# 東口駅前広場、東口地下自転車駐車場に関する検討

# 1. 蒲田駅周辺再編プロジェクト素案に示した初動期整備イメージの課題

素案で示した初動期整備イメージについて、交通事業者、交通管理者、その他関係機関との検討で得られた指摘事項を整理した。

# 【素案で示した初動期整備イメージ】 バス乗車場 補助36号線 シャトルバス 乗降場 蒲田駅 東ロ中央通り バス降車場 凡.例 待機場 タクシ **※※※※ タクシー** グランドデザ インにおける 駅ビル 回遊軸 荷捌き施設 駅街路2号線 アロマスクエア・ノ 100m

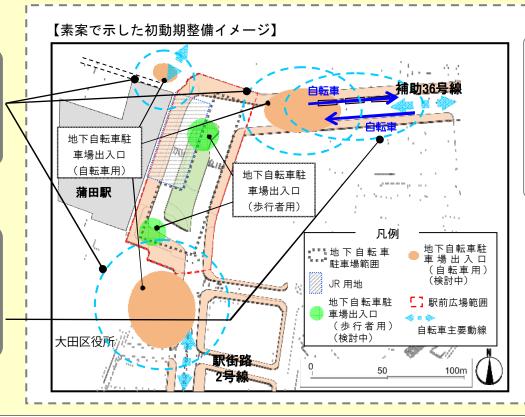
・補助 36 号線上のバス降車場が、駅前広場内に配置する計画 だが、バス乗車場も合わせて配置ができないか。

·駅街路 2 号線から補助 36 号線方面の一般車両の動線を分離 した場合、駅前広場北側の合流部の安全確保と広場内の車両 の滞留はどの程度発生するのか。

・駅前広場南側の歩行者に影響しない、駅ビル荷捌き施設への搬入車両の動線をどのように確保するのか。

・素案で示した出入口箇所について、周辺のアクセス動線との安全 で利便性の高い接続が必要である。

・バス乗車場がある補助 36 号線上に自転車走行レーンを設置する ことは安全面に問題がある。バス乗車場の再配置(指摘事項①で 検証)、迂回ルート、押し歩き等による動線を整理する必要がある。

Ⅰ)すべての車両が駅前広場から補助

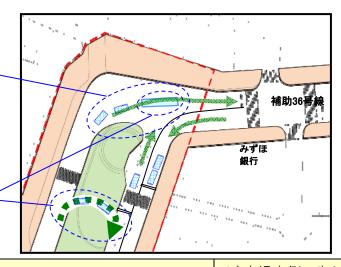
指摘事項	対応の考え方	課題	対応の扱い
【指摘事項②】 ◆広場北側の合流部の安全確保 ・駅街路 2 号線から補助 36 号線方面の一般車両の動線を分離した場合、駅前広場北側の合流部の安全確保と広場内の車両の滞留はどの程度発生するのか。	I )すべての車両を駅前広場から補助 36 号線方面へ流出させる。	i )すべての車両が環状八号線方面へ転回できず、迂回をすることになる。	
	Ⅱ)交通島中央部に環状八号線方面への転回レーンを設置し、一般車とタクシーに対応する。大型車は北側から補助 36 号線方面へ流出させる。	ii )大型車(シャトルバス)、一部一般車が環状八号線方面へ転回できず、迂回をすることになる。 I)に比べ広場内へ配置できるバス乗車場が1箇所減少	
	Ⅲ)合流部に信号を設置し、車両を制御する。	iii)既存横断歩道の位置変更等が発生し、歩行者の回遊軸である東口中央通への動線が屈曲する。 また、みずほ銀行前の横断歩道が無くなる(合流部の横断歩道に集約される)	今後、関係機関と協 議
	Ⅳ)一般車両動線を分離せずに環状八号線方面への転回を容易にする。	iv )駅前広場へ一般車両が流入し、バス、タクシー等と交錯する現状のままの動線となり、整備の前提条件を満たさない。	
	(対応の考え方イメージ)

Ⅱ )交通島中央部に一般車、タクシー 等の環状八号線方面への転回レーン を設置 大型車は補助 36 号線方面へ流出

Ⅲ)信号を設置し車両を制御 横断歩道なし 機行 東ロ中央 通り

#### 【指摘事項③】

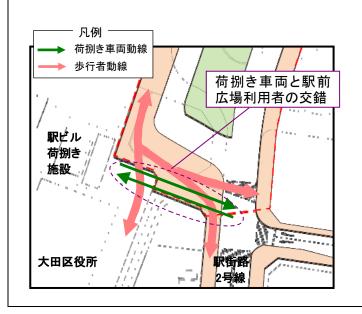
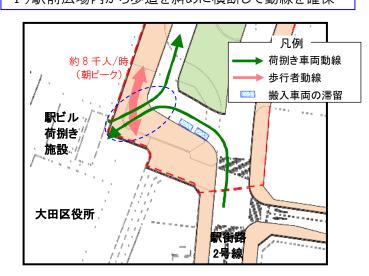
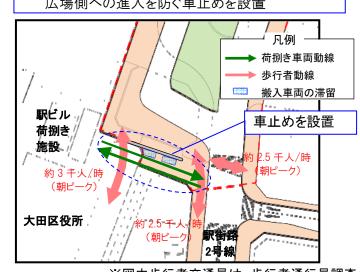
- ◆駅ビル荷捌き施設への搬入車の動線確保
- ・駅前広場南側の歩行者に影響しない、駅ビル荷捌き施設への搬入車両の動線をどのように確保するのか。

- I )駅前広場内から歩道を斜めに横断して動線を確保する。(交通整理員等をあ わせて配置)
- Ⅱ)現状の駅街路2号線からの動線を確保する。広場側への進入を防ぐ車止めを設置する。
- i )広場南側の歩行者が集中する1箇所で車両と交錯する。広場内で の搬入車滞留の可能性がある。 ⇒搬入時間帯制限による対応が考えられる。
- ii )歩行者が分散するが、交錯箇所が2箇所になる。動線上で車止め に沿って搬入車が滞留する可能性がある。

今後、関係機関 と協議

I)駅前広場内から歩道を斜めに横断して動線を確保

Ⅱ)現状の駅街路2号線からの動線を確保 広場側への進入を防ぐ車止めを設置
